### CHIARIMENTI E INTEGRAZIONE PER ARPAE AL DOCUMENTO DI CLIMA E DI IMPATTO ACUSTICO

#### COSTRUZIONE NUOVO POLO SCOLASTICO DINAMICO Cod. STR 2018EDSCONC05

**Relazione del 31 luglio 2019**

**Oggetto:** Costruzione Nuovo Polo Dinamico a Bologna - "Procedimento unico" di cui all'art.53 della L.R. 24/17, finalizzato all'approvazione della localizzazione dell'opera in variante alla pianificazione territoriale vigente (POC) del Comune di Bologna e all'approvazione del progetto definitivo.  
Richiesta Integrazioni.

**ESTRATTO DAL PROGETTO IMPIANTISTICO E VVF RICENUTO VIA EMIAL IL 31/07/2019 - 1/2**

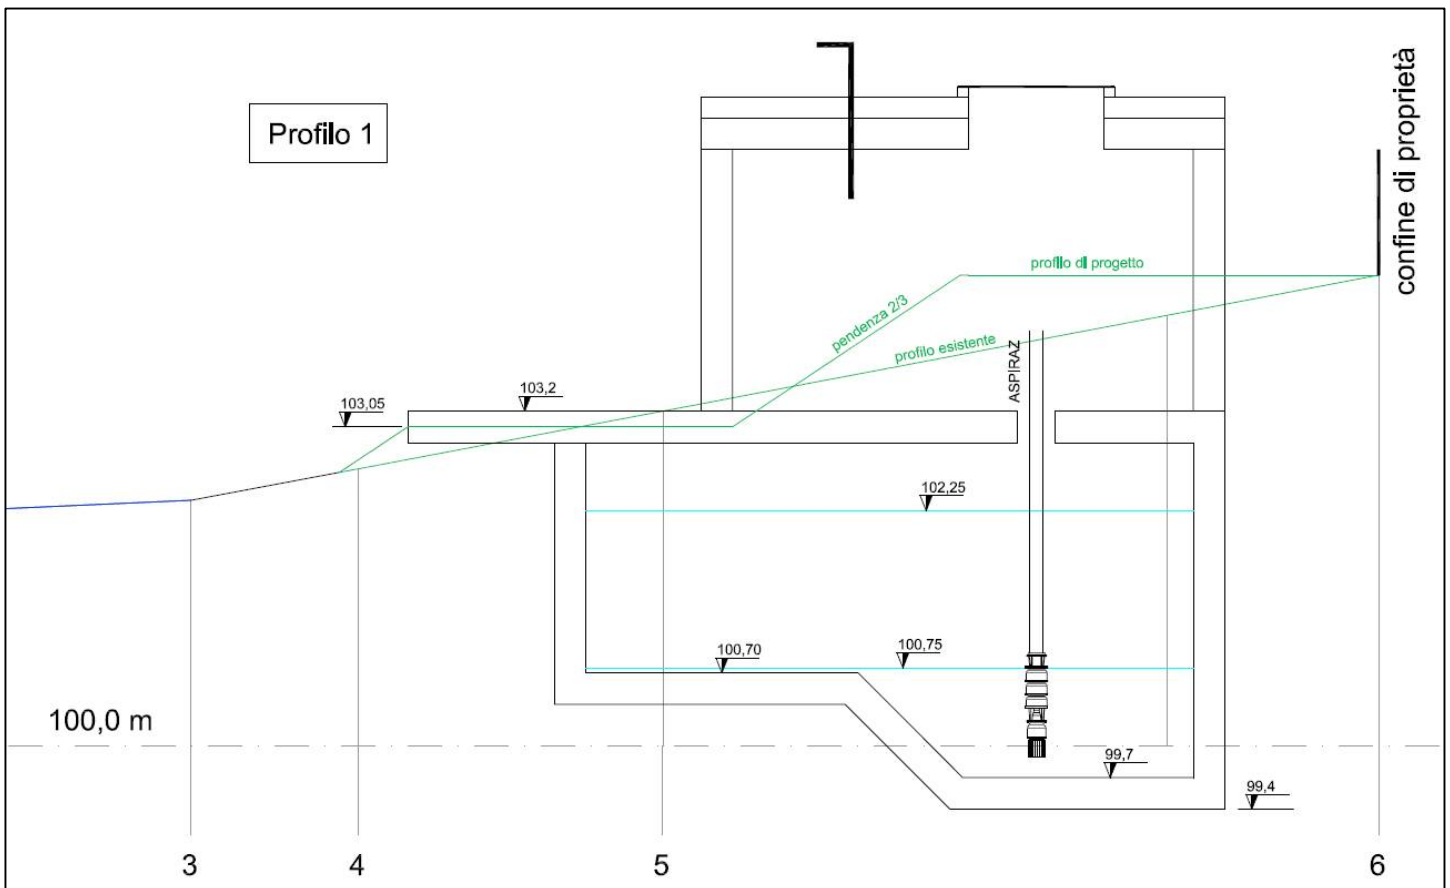
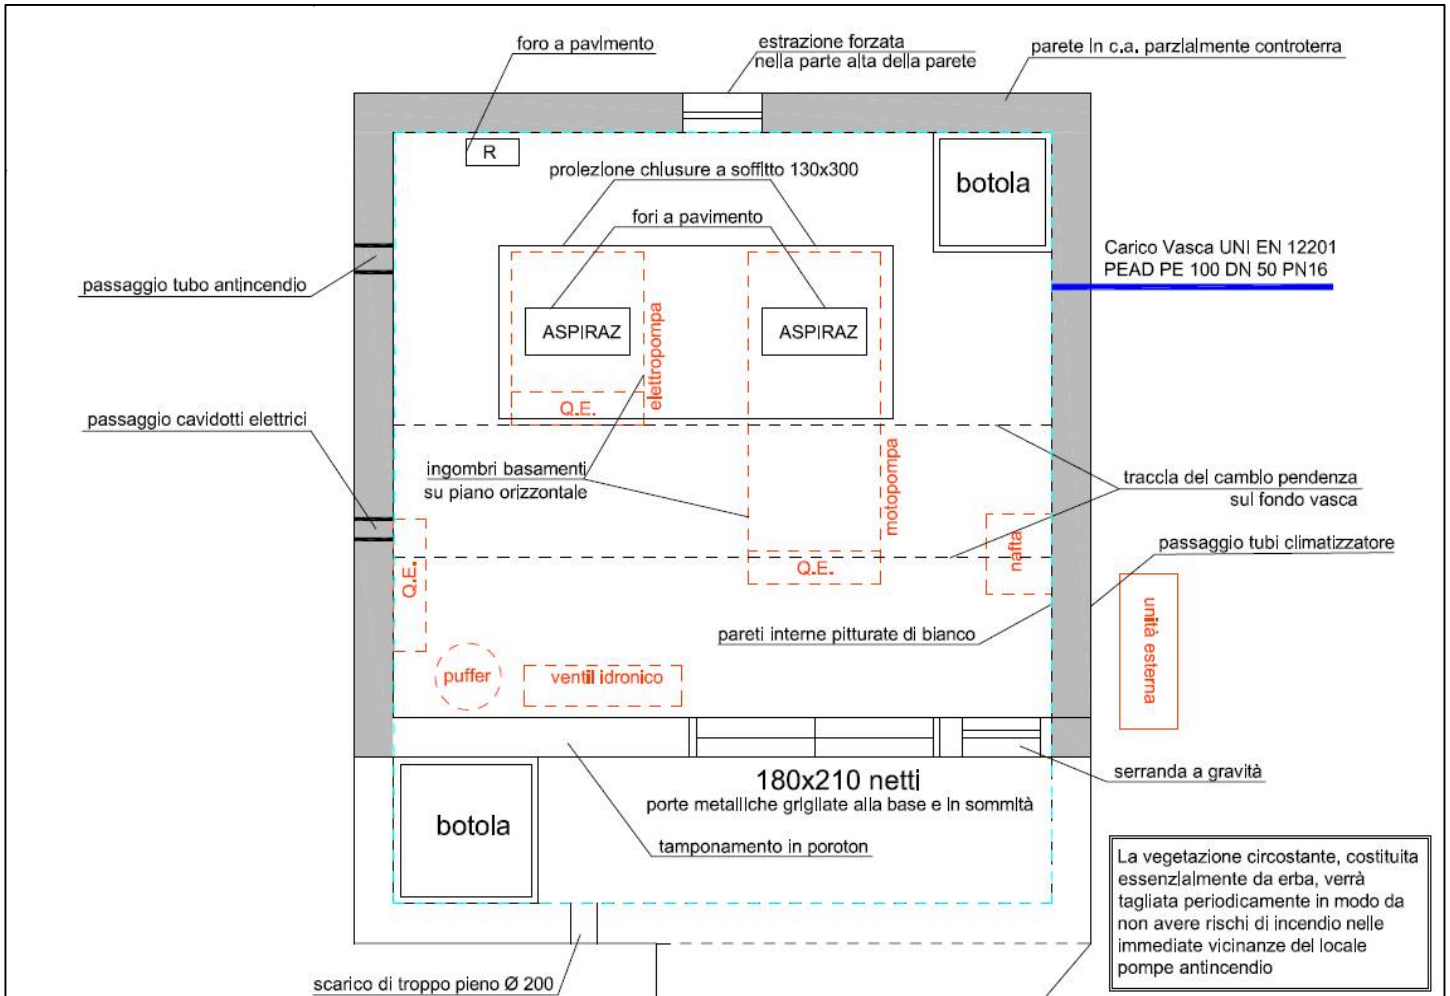
- 1.B - dopo altre numerose varianti impiantistiche, in data 30/07/2019 la scrivente ha chiesto aggiornamenti al riguardo ed ha ricevuto via email il 31/07/2019 dall'ing. Raffaele Fasanella (incaricato per le pratiche ai VVF ed antincendio) le ultime tavole di progetto impiantistico nelle quali è stato recentemente reintrodotta nel progetto il motore Diesel (motopompa) per la vasca a servizio dei VVF. Tale impianto "rumoroso"verrà, però, ora installato in una struttura chiusa realizzata con blocchi di calcestruzzo intonacato (vd. pag. 5) come mostrato alle pagg. 3÷5 nella nuova posizione mostrata a pag. 3. Pertanto, a fronte dei 110 dB(A) di L<sub>w</sub> di tale motopompa, ovvero 99 dB(A) ad 1 m di distanza per sorgente sonora puntiforme applicando la seguente formula,

dato che una tale struttura in cls abbatte almeno 57 dB, ovvero circa 52/53 dBA) (vd. pag. 5 che riporta scheda estratta dal software NIS *Noise Software Insulation* della EOS srl di Milano),

nei soli minuti di attivazione per la sua manutenzione settimanale, all'esterno del vano tecnico tale motore emetterà oltre il manufatto con un  $L_p$  ad 1 m pari a 47 dB(A), che già a 6 m di distanza decadono a 39 dB(A) per la legge della divergenza geometrica, ovvero, decadono ad livello sonoro inferiore alla soglia di applicabilità del criterio differenziale anche notturno ai sensi dell'art. 4 del DPCM 14/11/97.

Non essendovi entro 6 m da tale manufatto (per questioni di raggiungibilità dei mezzi dei VVF - vd. sotto) alcun ricettore sensibile di sorta, anche il motore Diesel/motopompa sarà acusticamente a norma sia in termini di livelli sonori assoluti che differenziali.

**MAPPATURA DIURNA DELLE ISOLIVELLO ANTE-OPERAM RISULTATA DALLA TARATURA DEL MODELLO A 4 M DAL P.C.**

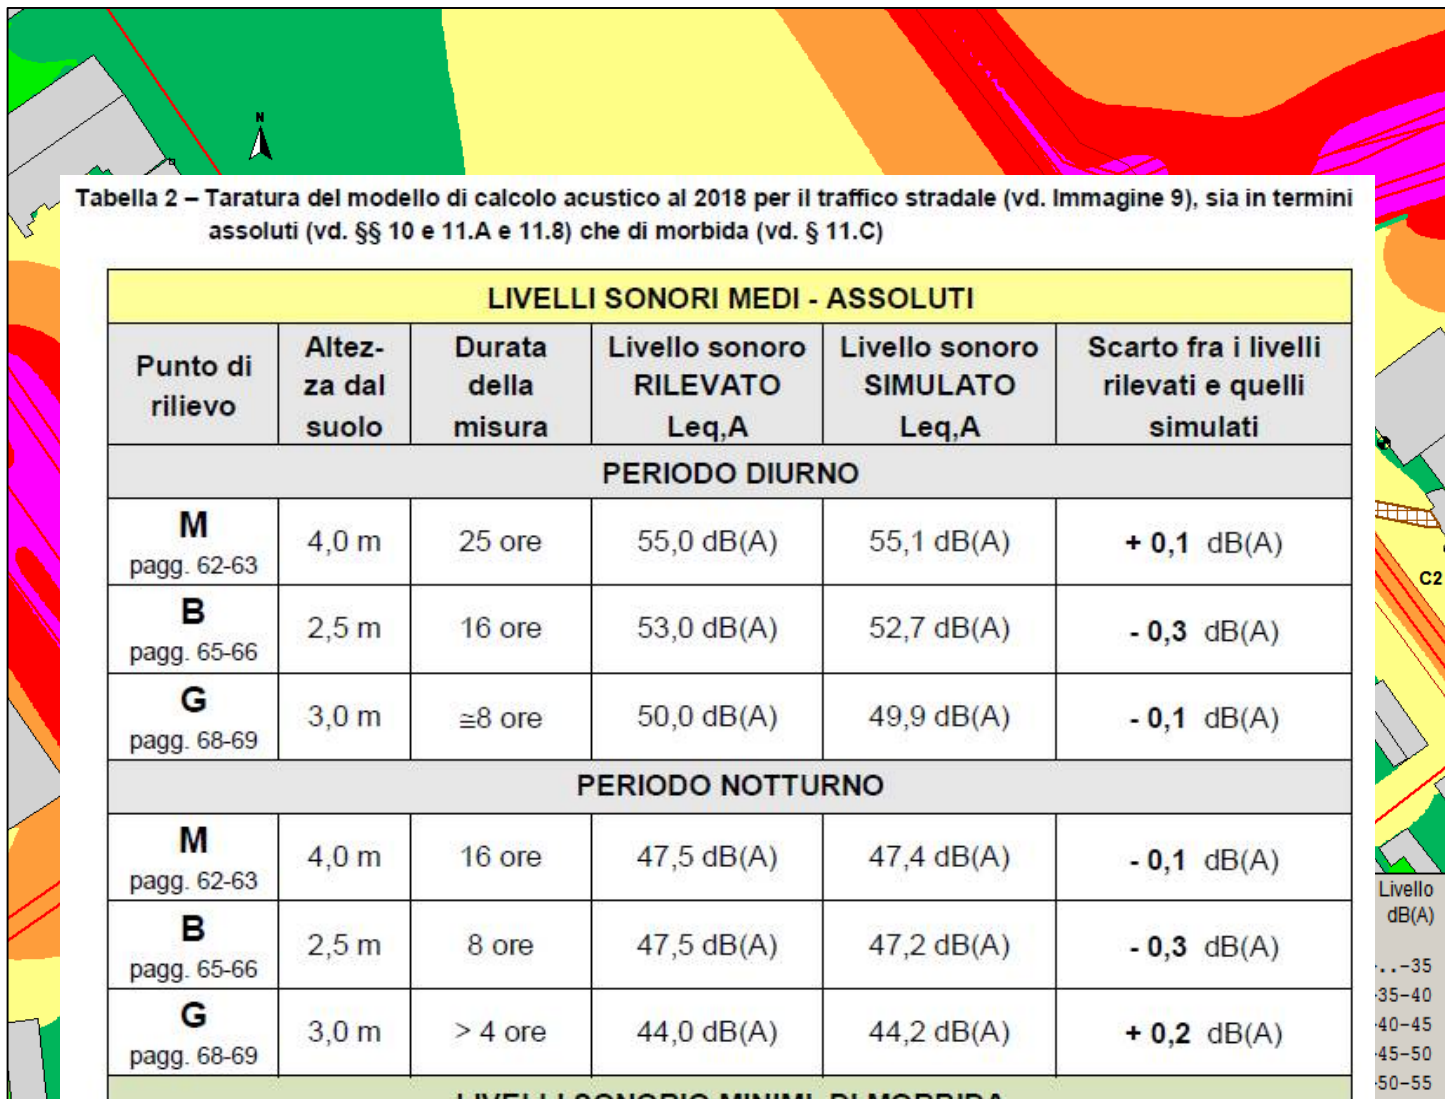
1. opere di mitigazione acustica cautelative che consentano di dimostrare il rispetto della classe di appartenenza presso tutti i recettori individuati esistenti e futuri e il rispetto del limite di immissione differenziale ove applicabile; la verifica dovrà prendere in considerazione tutte le sorgenti sonore presenti e future che influiranno sui recettori, compresi i generatori di emergenza qualora risultino sorgenti sonore significative anche in relazione alla verifica del limite di immissione differenziale;
2. le mappe di isolivello ante opera e le nuove post opera.

- 2.A - si riporta la mappatura delle isolivello ante-operam diurna e notturna risultate dalla taratura del modello a 4 m dal p.c., riportando a pag. 8 la tabella di taratura fornita nel documento di DPCA-DOIMA del febbraio 2019 agli atti;
- 2.B - alla luce di quanto chiarito alle pagg. 2-3, le mappature post-operam restano quelle già indicate alle Immagini 15 riferite allo scenario con i VRV già mitigati di cui alla DPCA-DOIMA datata febbraio 2019, già agli atti.
